Revisión plan de manejo de
tránsito Contratación Directa N°
2022CD-00000001-0060000001
“Chapea del derecho de vía de
la Red Vial Nacional en la zona
3-1, Puntarenas, Región
Pacífico Central

DIRECCIÓN GENERAL DE INGENIERÍA DE TRÁNSITO
DEPARTAMENTO DE REGIONALES

MOPT-03-05-01-0593-2022

Figura 3. Señalamiento vertical para velocidad de 60 km/h
Fuente: Grupo Lauher, 2022

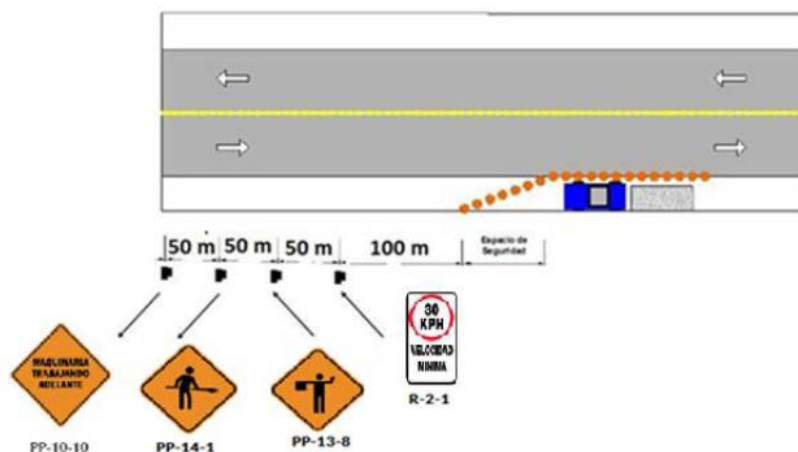
- Espaciamiento: De acuerdo a la normativa y lo indicado en el informe, el PMT presentado no indica las distancias entre señales de acuerdo al Manual, así como la zona de trabajo, de prevención, transición y finalización.

En las figuras 3 y 4, croquis tomados del PMT presentado, se observan diferentes tipos de señales preventivas y reglamentarias, pero no se incluyen las señales reglamentarias de velocidad máxima, así como las distancia entre las señales a colocar.
